Ministero dell'Ambiente e della Tutela del Territorio e del Mare
D.G. valutazioni e Autorizzazioni Ambientali
E. prot DVA - 2015 - 0002547 del 29/01/2015

OGGETTO: *Procedimento di VIA relativo al progetto di impianto solare termodinamico della potenza lorda di 55 MWe denominato "Flumini Mannu" ed opere connesse – Comuni di Decimoputzu e Villasor (CA) proposto dalla società Flumini Mannu Limited
Atto di osservazioni ai sensi degli artt. 24 e 29 del decreto legislativo n. 152/2006 e s.m.i.
Intervento nel procedimento ex artt. 9 e ss. della legge n. 241/1990 e s.m.i*

OSSERVAZIONI INTEGRATIVE

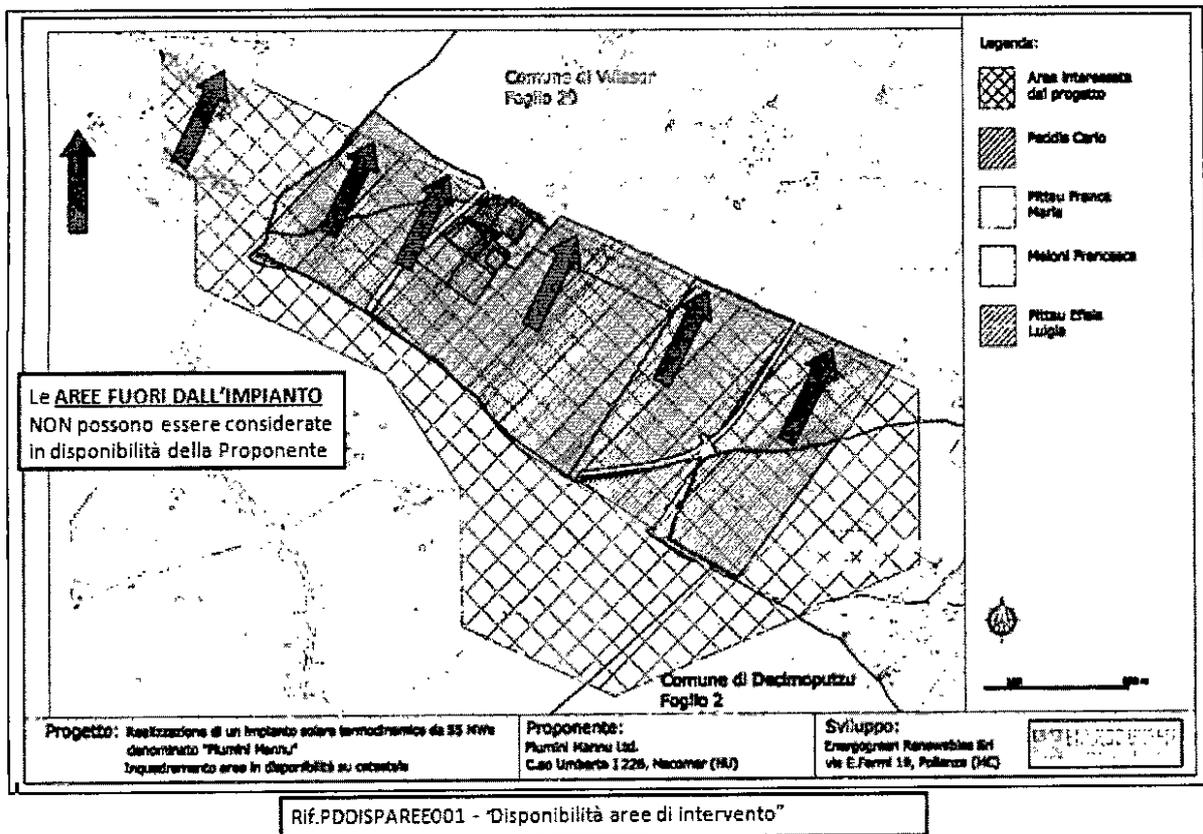
Appare inoltre destituita di ogni fondamento l'affermazione della Proponente secondo la quale

"i proprietari che non hanno ancora aderito, pur essendo allettati dalla proposta, non hanno titolo legale a farlo" ("RICHIESTA INTEGRAZIONI "INTEGRATIVE" CTVA – RISPOSTE" INTCTVARISPO01 - pag. 11- "Compensazioni a privati").

Viceversa sono i proprietari che a detta della Proponente avrebbero aderito alla richiesta di cessione che in realtà **potrebbero non essere in possesso di alcun titolo legale** che ne legittimi il possesso; infatti (dal confronto dei due documenti PDDISPAREE001 e PIANOPART001) si rileva che la maggior parte delle particelle catastali (130 ettari) risulta essere a nome di Peddis Giuseppe (Vedi documento PIANOPART001), persona differente da Peddis Carlo dalla quale, la Proponente, avrebbe acquisito diritti di proprietà (Vedi documento PDDISPAREE001).
